UZUPEŁNIENIE RAPORTU ODDZIAŁYWANIA NA ŚRODOWISKO DLA PRZEDSIĘWZIĘCIA:

Budowa w obrębie Mielżyn, gm. Witkowo elektrowni fotowoltaicznej o mocy do około 40MW, składającej się z wolnostojących paneli fotowoltaicznych wraz z infrastrukturą towarzyszącą w tym przyłączami energetycznymi i stacjami elektroenergetycznymi

data sporządzenia: 9.01.2025

Rys. 1. Lokalizacja gruntu pod rowami na terenie działek inwestycyjnych

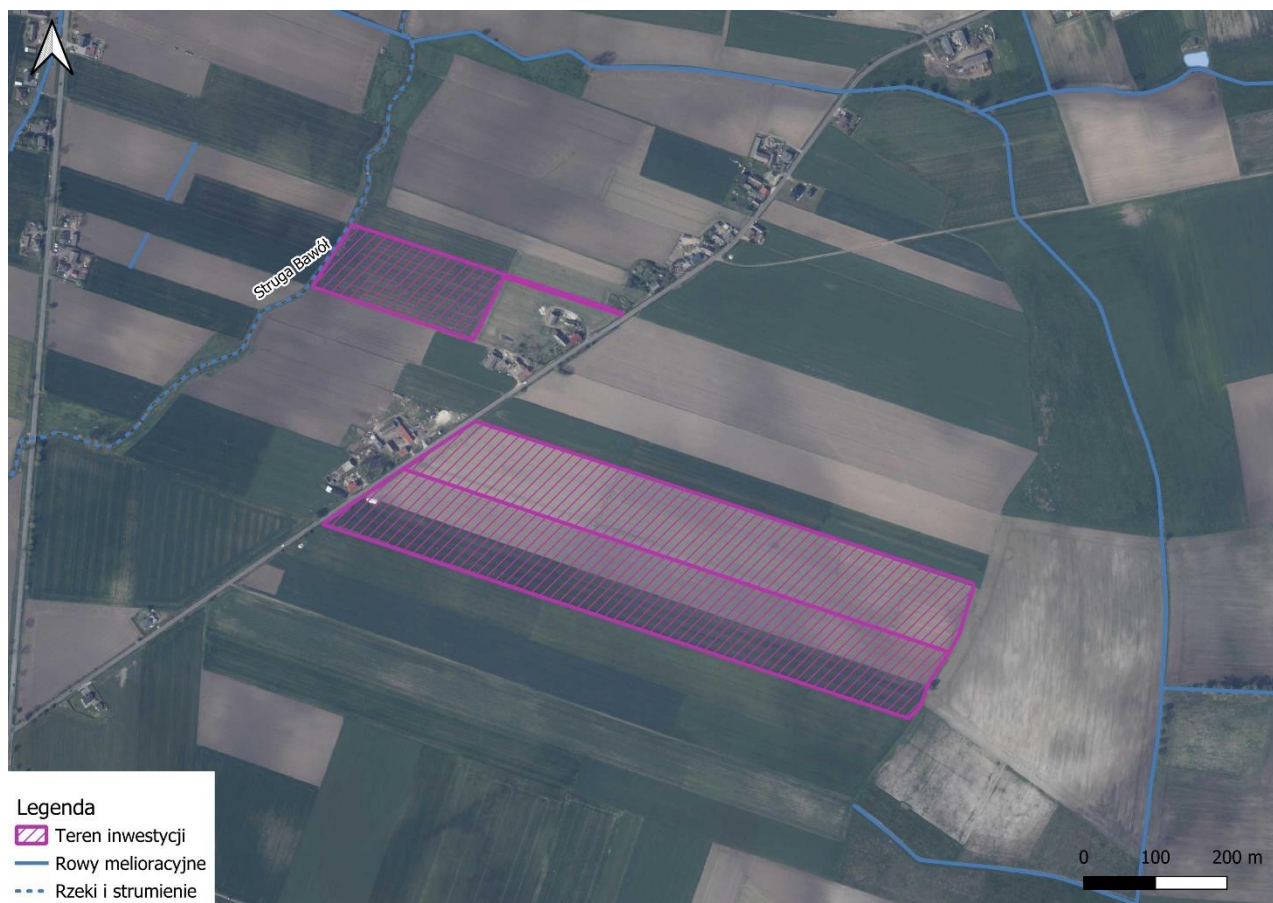
Ad. 3) Na terenie działek inwestycyjnych nr ewid. 181 oraz 182, znajduje się grunt pod rowami o łącznej powierzchni użytku 0,19 ha. Teren ten zawiera się we wnioskowanym zakresie, natomiast infrastruktura przedsięwzięcia nie będzie lokalizowana w tym obszarze.

Rys. U1. Lokalizacja dodatkowego punktu obserwacji hałasu (punkt nr 23)

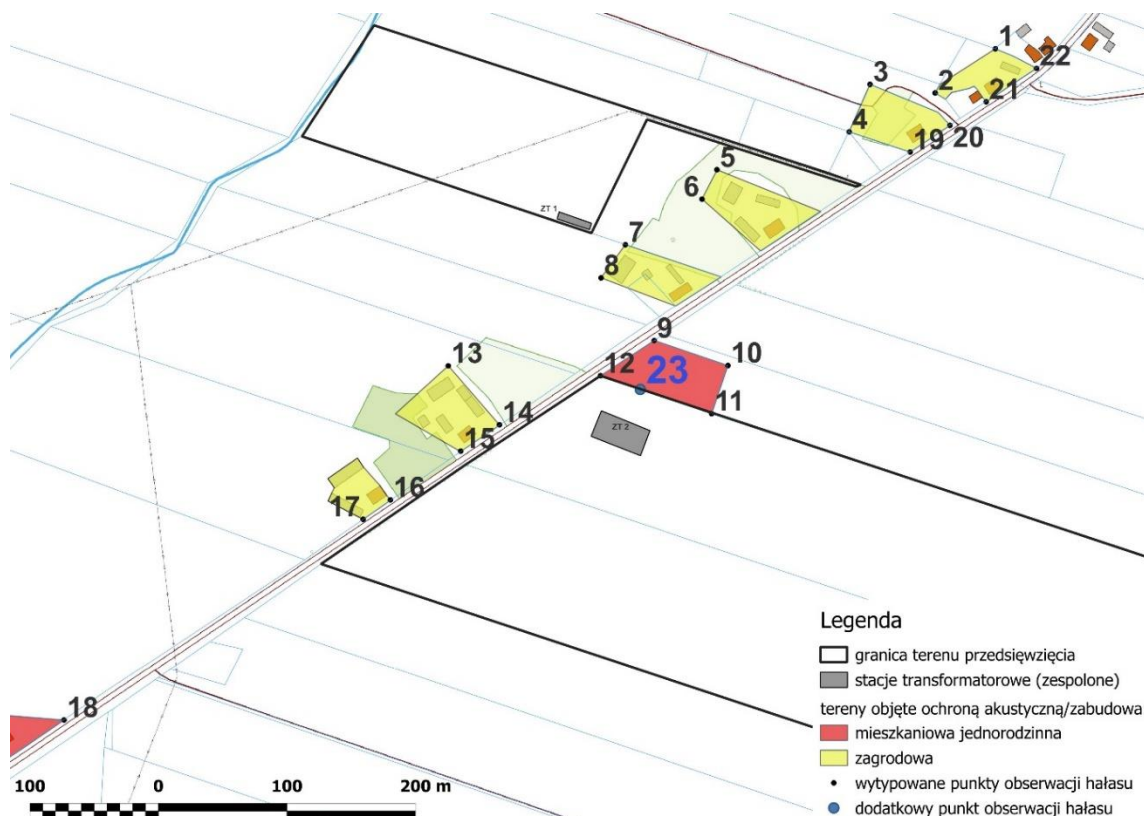
Ponadto, wskazuje się, że mając na uwadze kształt izolinii równego poziomu hałasu w pobliżu stacji transformatorowej ZT 2, zdecydowano się umieścić dodatkowy kontrolny punkt obserwacji hałasu, oznaczony numerem 23. Jest to punkt umieszczony na granicy działki nr ewid. 180/1 stanowiącej teren zabudowy mieszkaniowej jednorodzinnej. Jego lokalizacja została przedstawiona poniżej (rys. U.1.)

Rys. U.2. Najmniejsze odległości urządzeń infrastruktury technicznej dla wariantu inwestorskiego, układu 1 (inwertery w systemie rozproszonym)

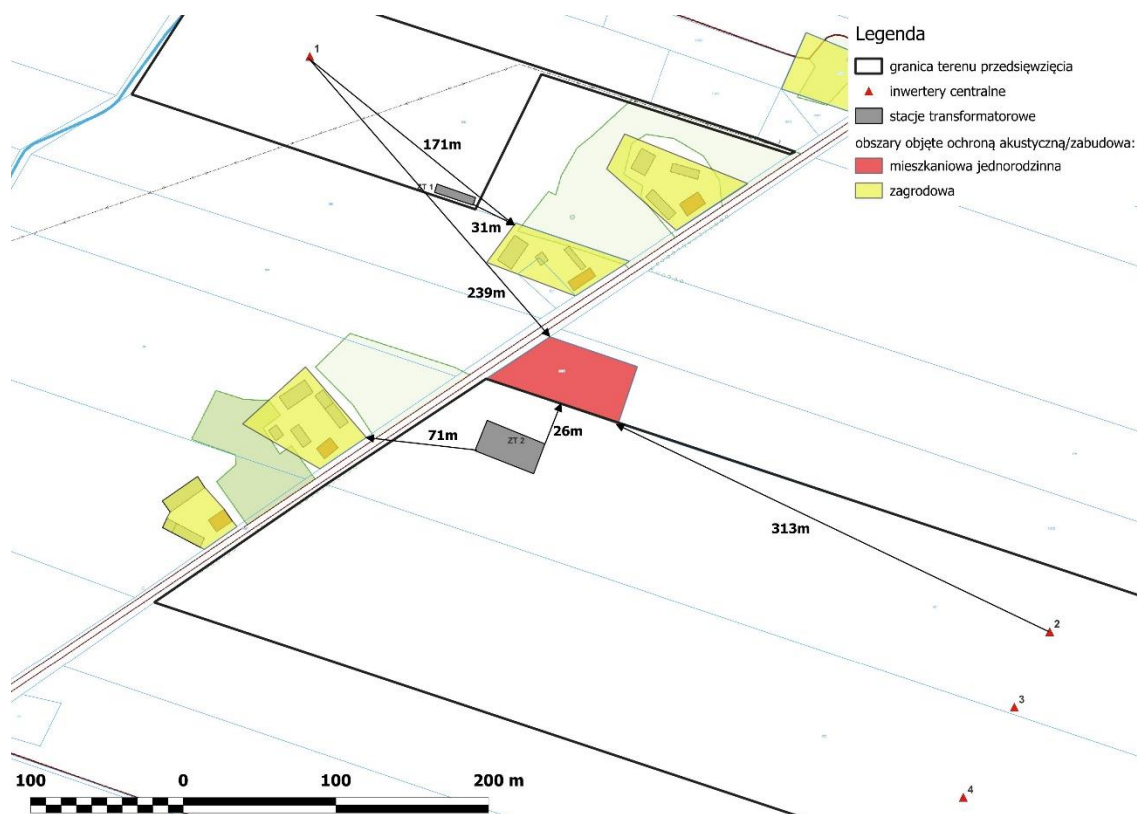
Deklaruje się, że odległości, w których zostaną usytuowane poszczególne elementy mogące stanowić źródła hałasu na terenie przedmiotowego przedsięwzięcia, będą nie mniejsze niż wskazane w kolumnie „zastosowane dla przedmiotowego przedsięwzięcia”. Odległości wskazane w kolumnie „wynikające z analizy akustycznej” zostały określone w oparciu o przebiegi najbliższych izolinii równego poziomu hałasu od urządzenia. Na rysunkach U.2.-U.5. wskazano najmniejsze odległości poszczególnych elementów infrastruktury od najbliższych terenów objętych ochroną akustyczną, dla każdego z analizowanych wariantów i układów (rys. U.2 i U.3 dotyczą wariantu inwestorskiego, natomiast U.4 i U.5. – wariantu alternatywnego).

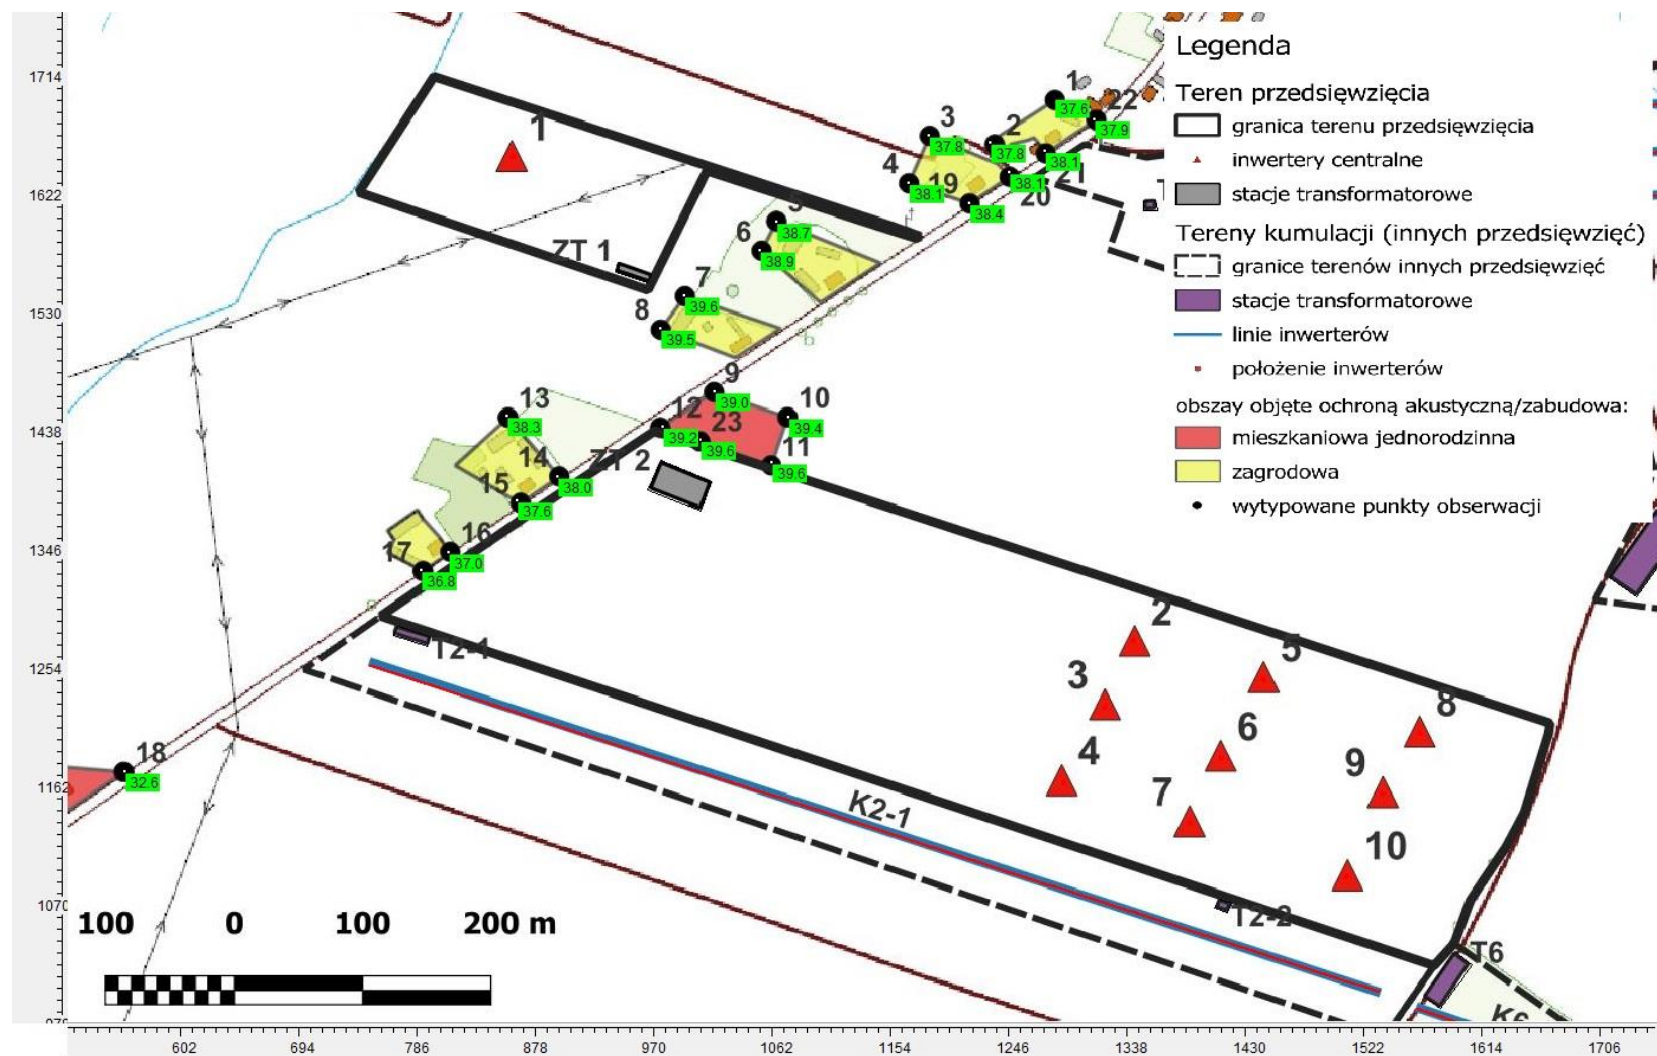
Mając na uwadze niezbędną korektę w zakresie parametrów akustycznych modelu akustycznego dla wariantu inwestorskiego układu 1 (inwertery w systemie rozproszonym), a także wykonanie dodatkowych analiz akustycznych prezentujących oddziaływanie akustyczne samej inwestycji, bez uwzględnienia skumulowanych oddziaływań akustycznych – zgodnie z treścią pisma Regionalnego Dyrektora Ochrony Środowiska w Poznaniu z dnia 03-12-2024 r., znak: WOO-I.4221.300.2024.ZP.2, zasadnym jest przedstawienie zaktualizowanej zbiorczej tabeli, w której zebrane zostały wszystkie przewidywane poziomy hałasu w wytypowanych punktach obserwacji, dla wszystkich analizowanych wariantów i układów realizacji inwestycji, zarówno bez uwzględnienia skumulowanych oddziaływań akustycznych, jak i po ich uwzględnieniu. Wyniki te zostały przedstawione w tabeli U.4. W tabeli tej uwzględniono także przewidywane poziomy hałasu w dodatkowo wyznaczonym punkcie kontrolnym obserwacji hałasu (nr 23).

Rys. U.6. Przewidywane poziomy hałasu w wytypowanych punktach obserwacji hałasu dla wariantu inwestorskiego, układu 2 (inwertery centralne)

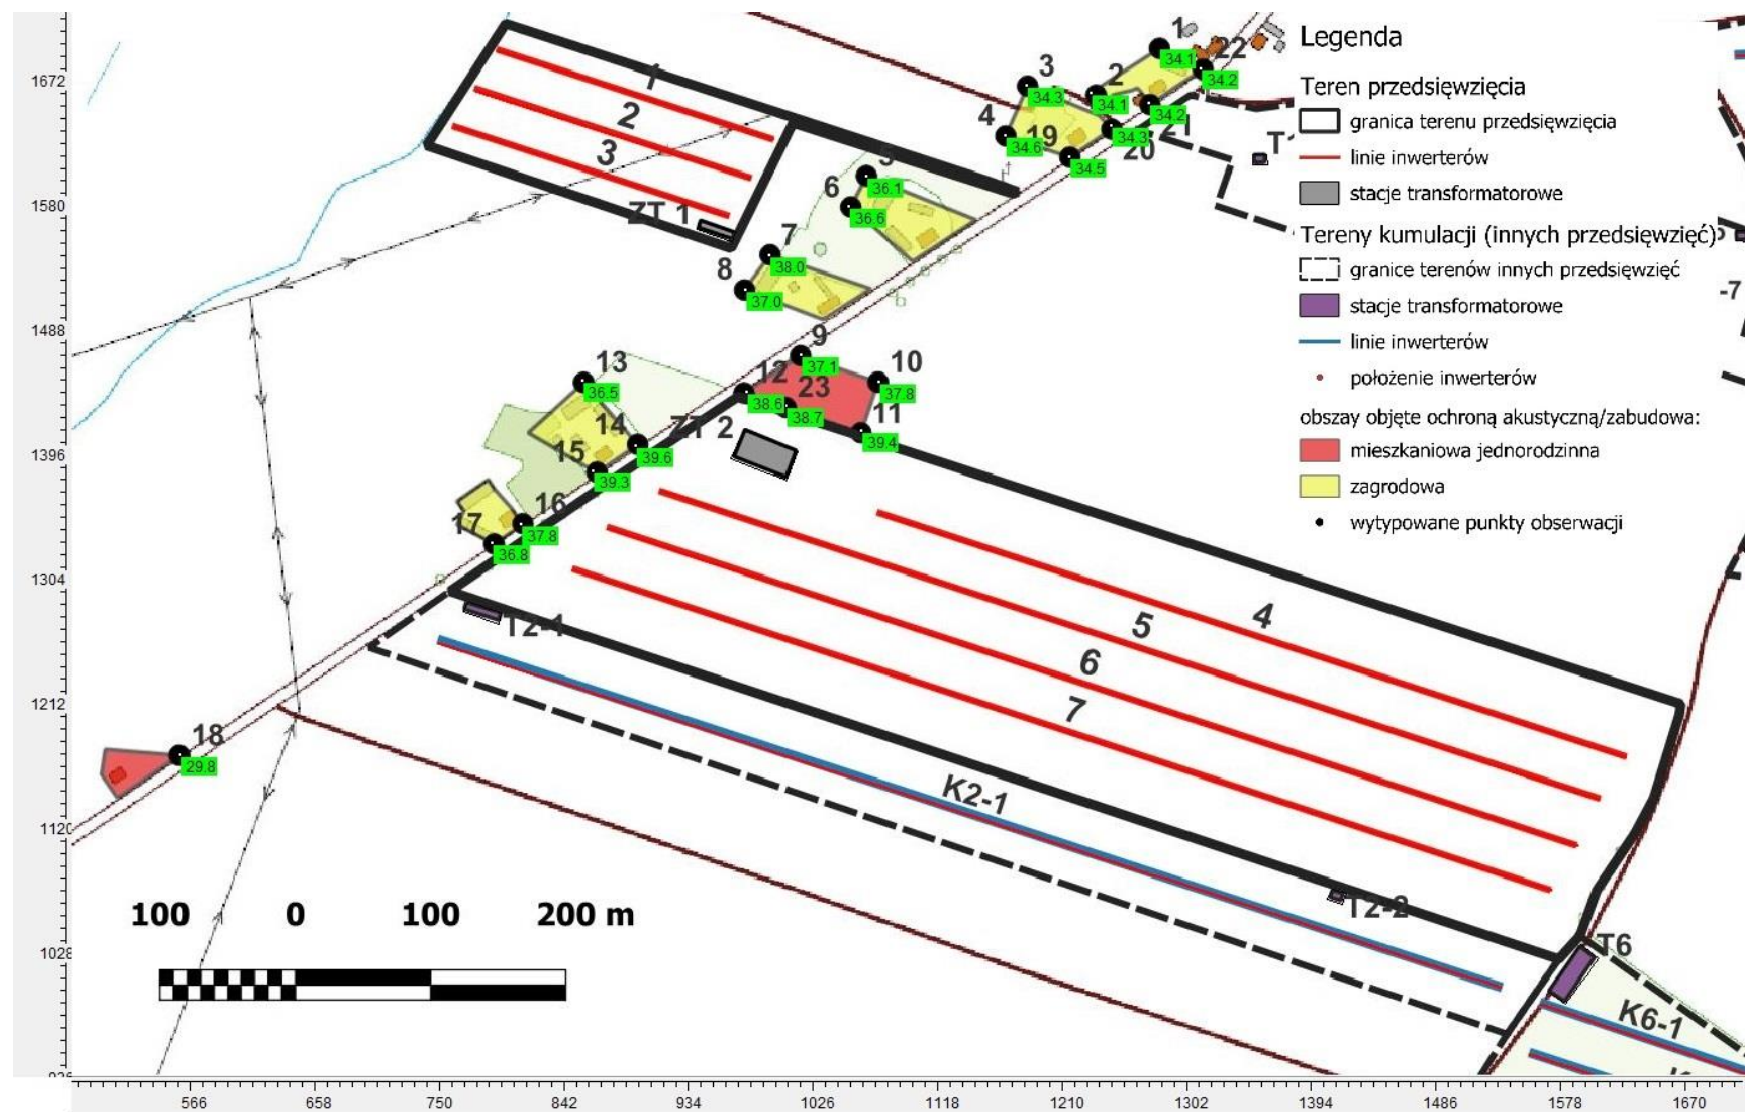
Ponadto, na kolejnych rysunkach przedstawiono graficznie wyniki przewidywanych poziomów hałasu w wytypowanych punktach obserwacji dla wariantów i układów, dla których nie stwierdzono konieczności wykonania korekt, z uwzględnieniem dodatkowego punktu obserwacji:

- ✓ rys. U.6. – dla wariantu inwestorskiego, układu 2 (inwertery centralne)
- ✓ rys. U.7. – dla wariantu alternatywnego, układu 1 (inwertery w systemie rozproszonym)
- ✓ rys. U.8. – dla wariantu alternatywnego, układu 2 (inwertery centralne).
